OFICIO ELECTRÓNICO

ORD. N° : 3312
ANT. : PROYECTO DE DISEÑO DE CALZADAS, ESCALERAS, MUROS Y/O VEREDAS PARA VARIOS SECTORES DE LA CIUDAD DE ANTOFAGASTA, CORRESPONDIENTE A LA VÍA HECTOR ERAZO ENTRE CERRO PEDREGAL Y CERRO GUANAQUEROS, PERTENECIENTE A LA ENTREGA 6, ANTOFAGASTA.
MAT. : ENVÍA OBSERVACIONES A PROYECTO DE DISEÑO DE CALZADAS, ESCALERAS, MUROS Y/O VEREDAS PARA VARIOS SECTORES DE LA CIUDAD DE ANTOFAGASTA, CORRESPONDIENTE A LA VÍA HECTOR ERAZO ENTRE CERRO PEDREGAL Y CERRO GUANAQUEROS, PERTENECIENTE A LA ENTREGA 6, ANTOFAGASTA.
ADJ. : LISTADO DE PRECIOS UNITARIOS SERVIU 2025

PROYECTO PAVIMENTACIÓN PASAJE HECTOR ERAZO (ENTRE CERRO GUANAQUEROS Y AV. CERRO PEDREGAL):

Figura 1

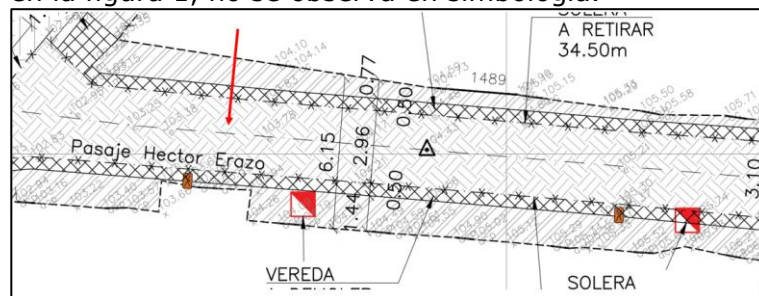
22. Para la demolición de radieres se debe considerar 30 cm.
23. Dado el retiro de soleras, se deberá incluir 50 cm de reposición de la calzada a intervenir, esto en ambos encuentros.
24. Indicar en planta la existencia de accesos vehiculares en el tramo, en caso de presentarse.
25. El hatch indicado en la figura 1, no se observa en simbología.

Figura 2

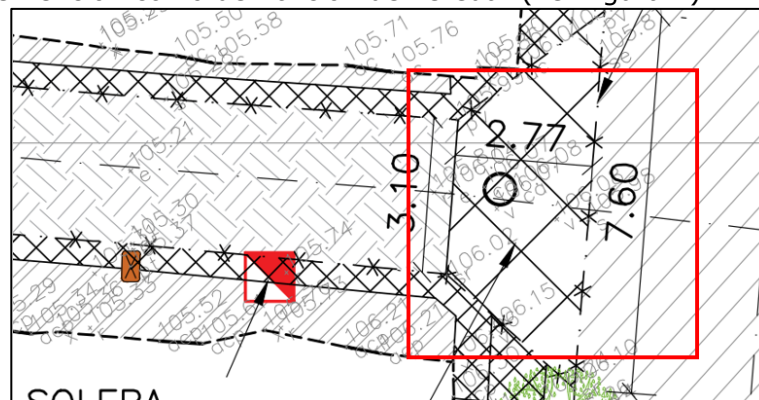
26. Considerar la intervención como demolición de vereda. (ver figura 2)

Figura 4.

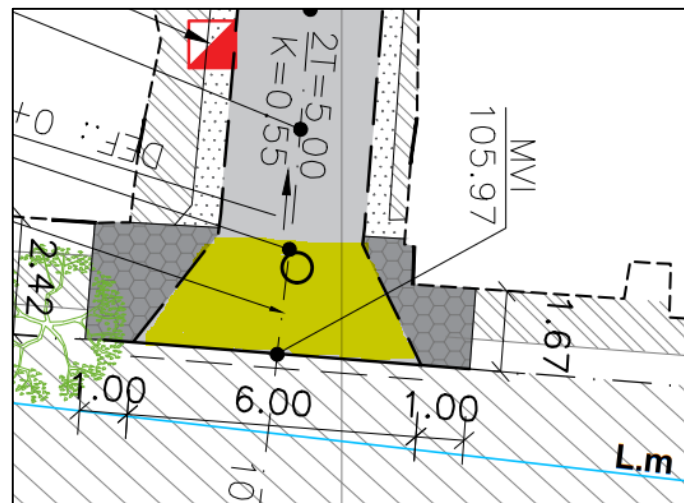
38. Plinto de solera rebajada debe ser de 3 cm.
39. Considerar vereda de refuerzo en toda el área indicada. Esto para ambos encuentros. (ver figura 4).

Figura 6

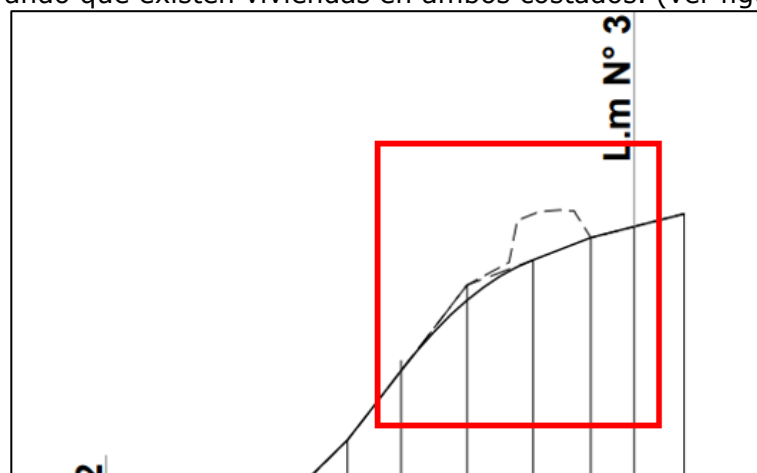
53. De acuerdo con lo observado, no deberían existir diferencias entre el terreno y la nueva rasante, considerando que existen viviendas en ambos costados. (ver figura 6).
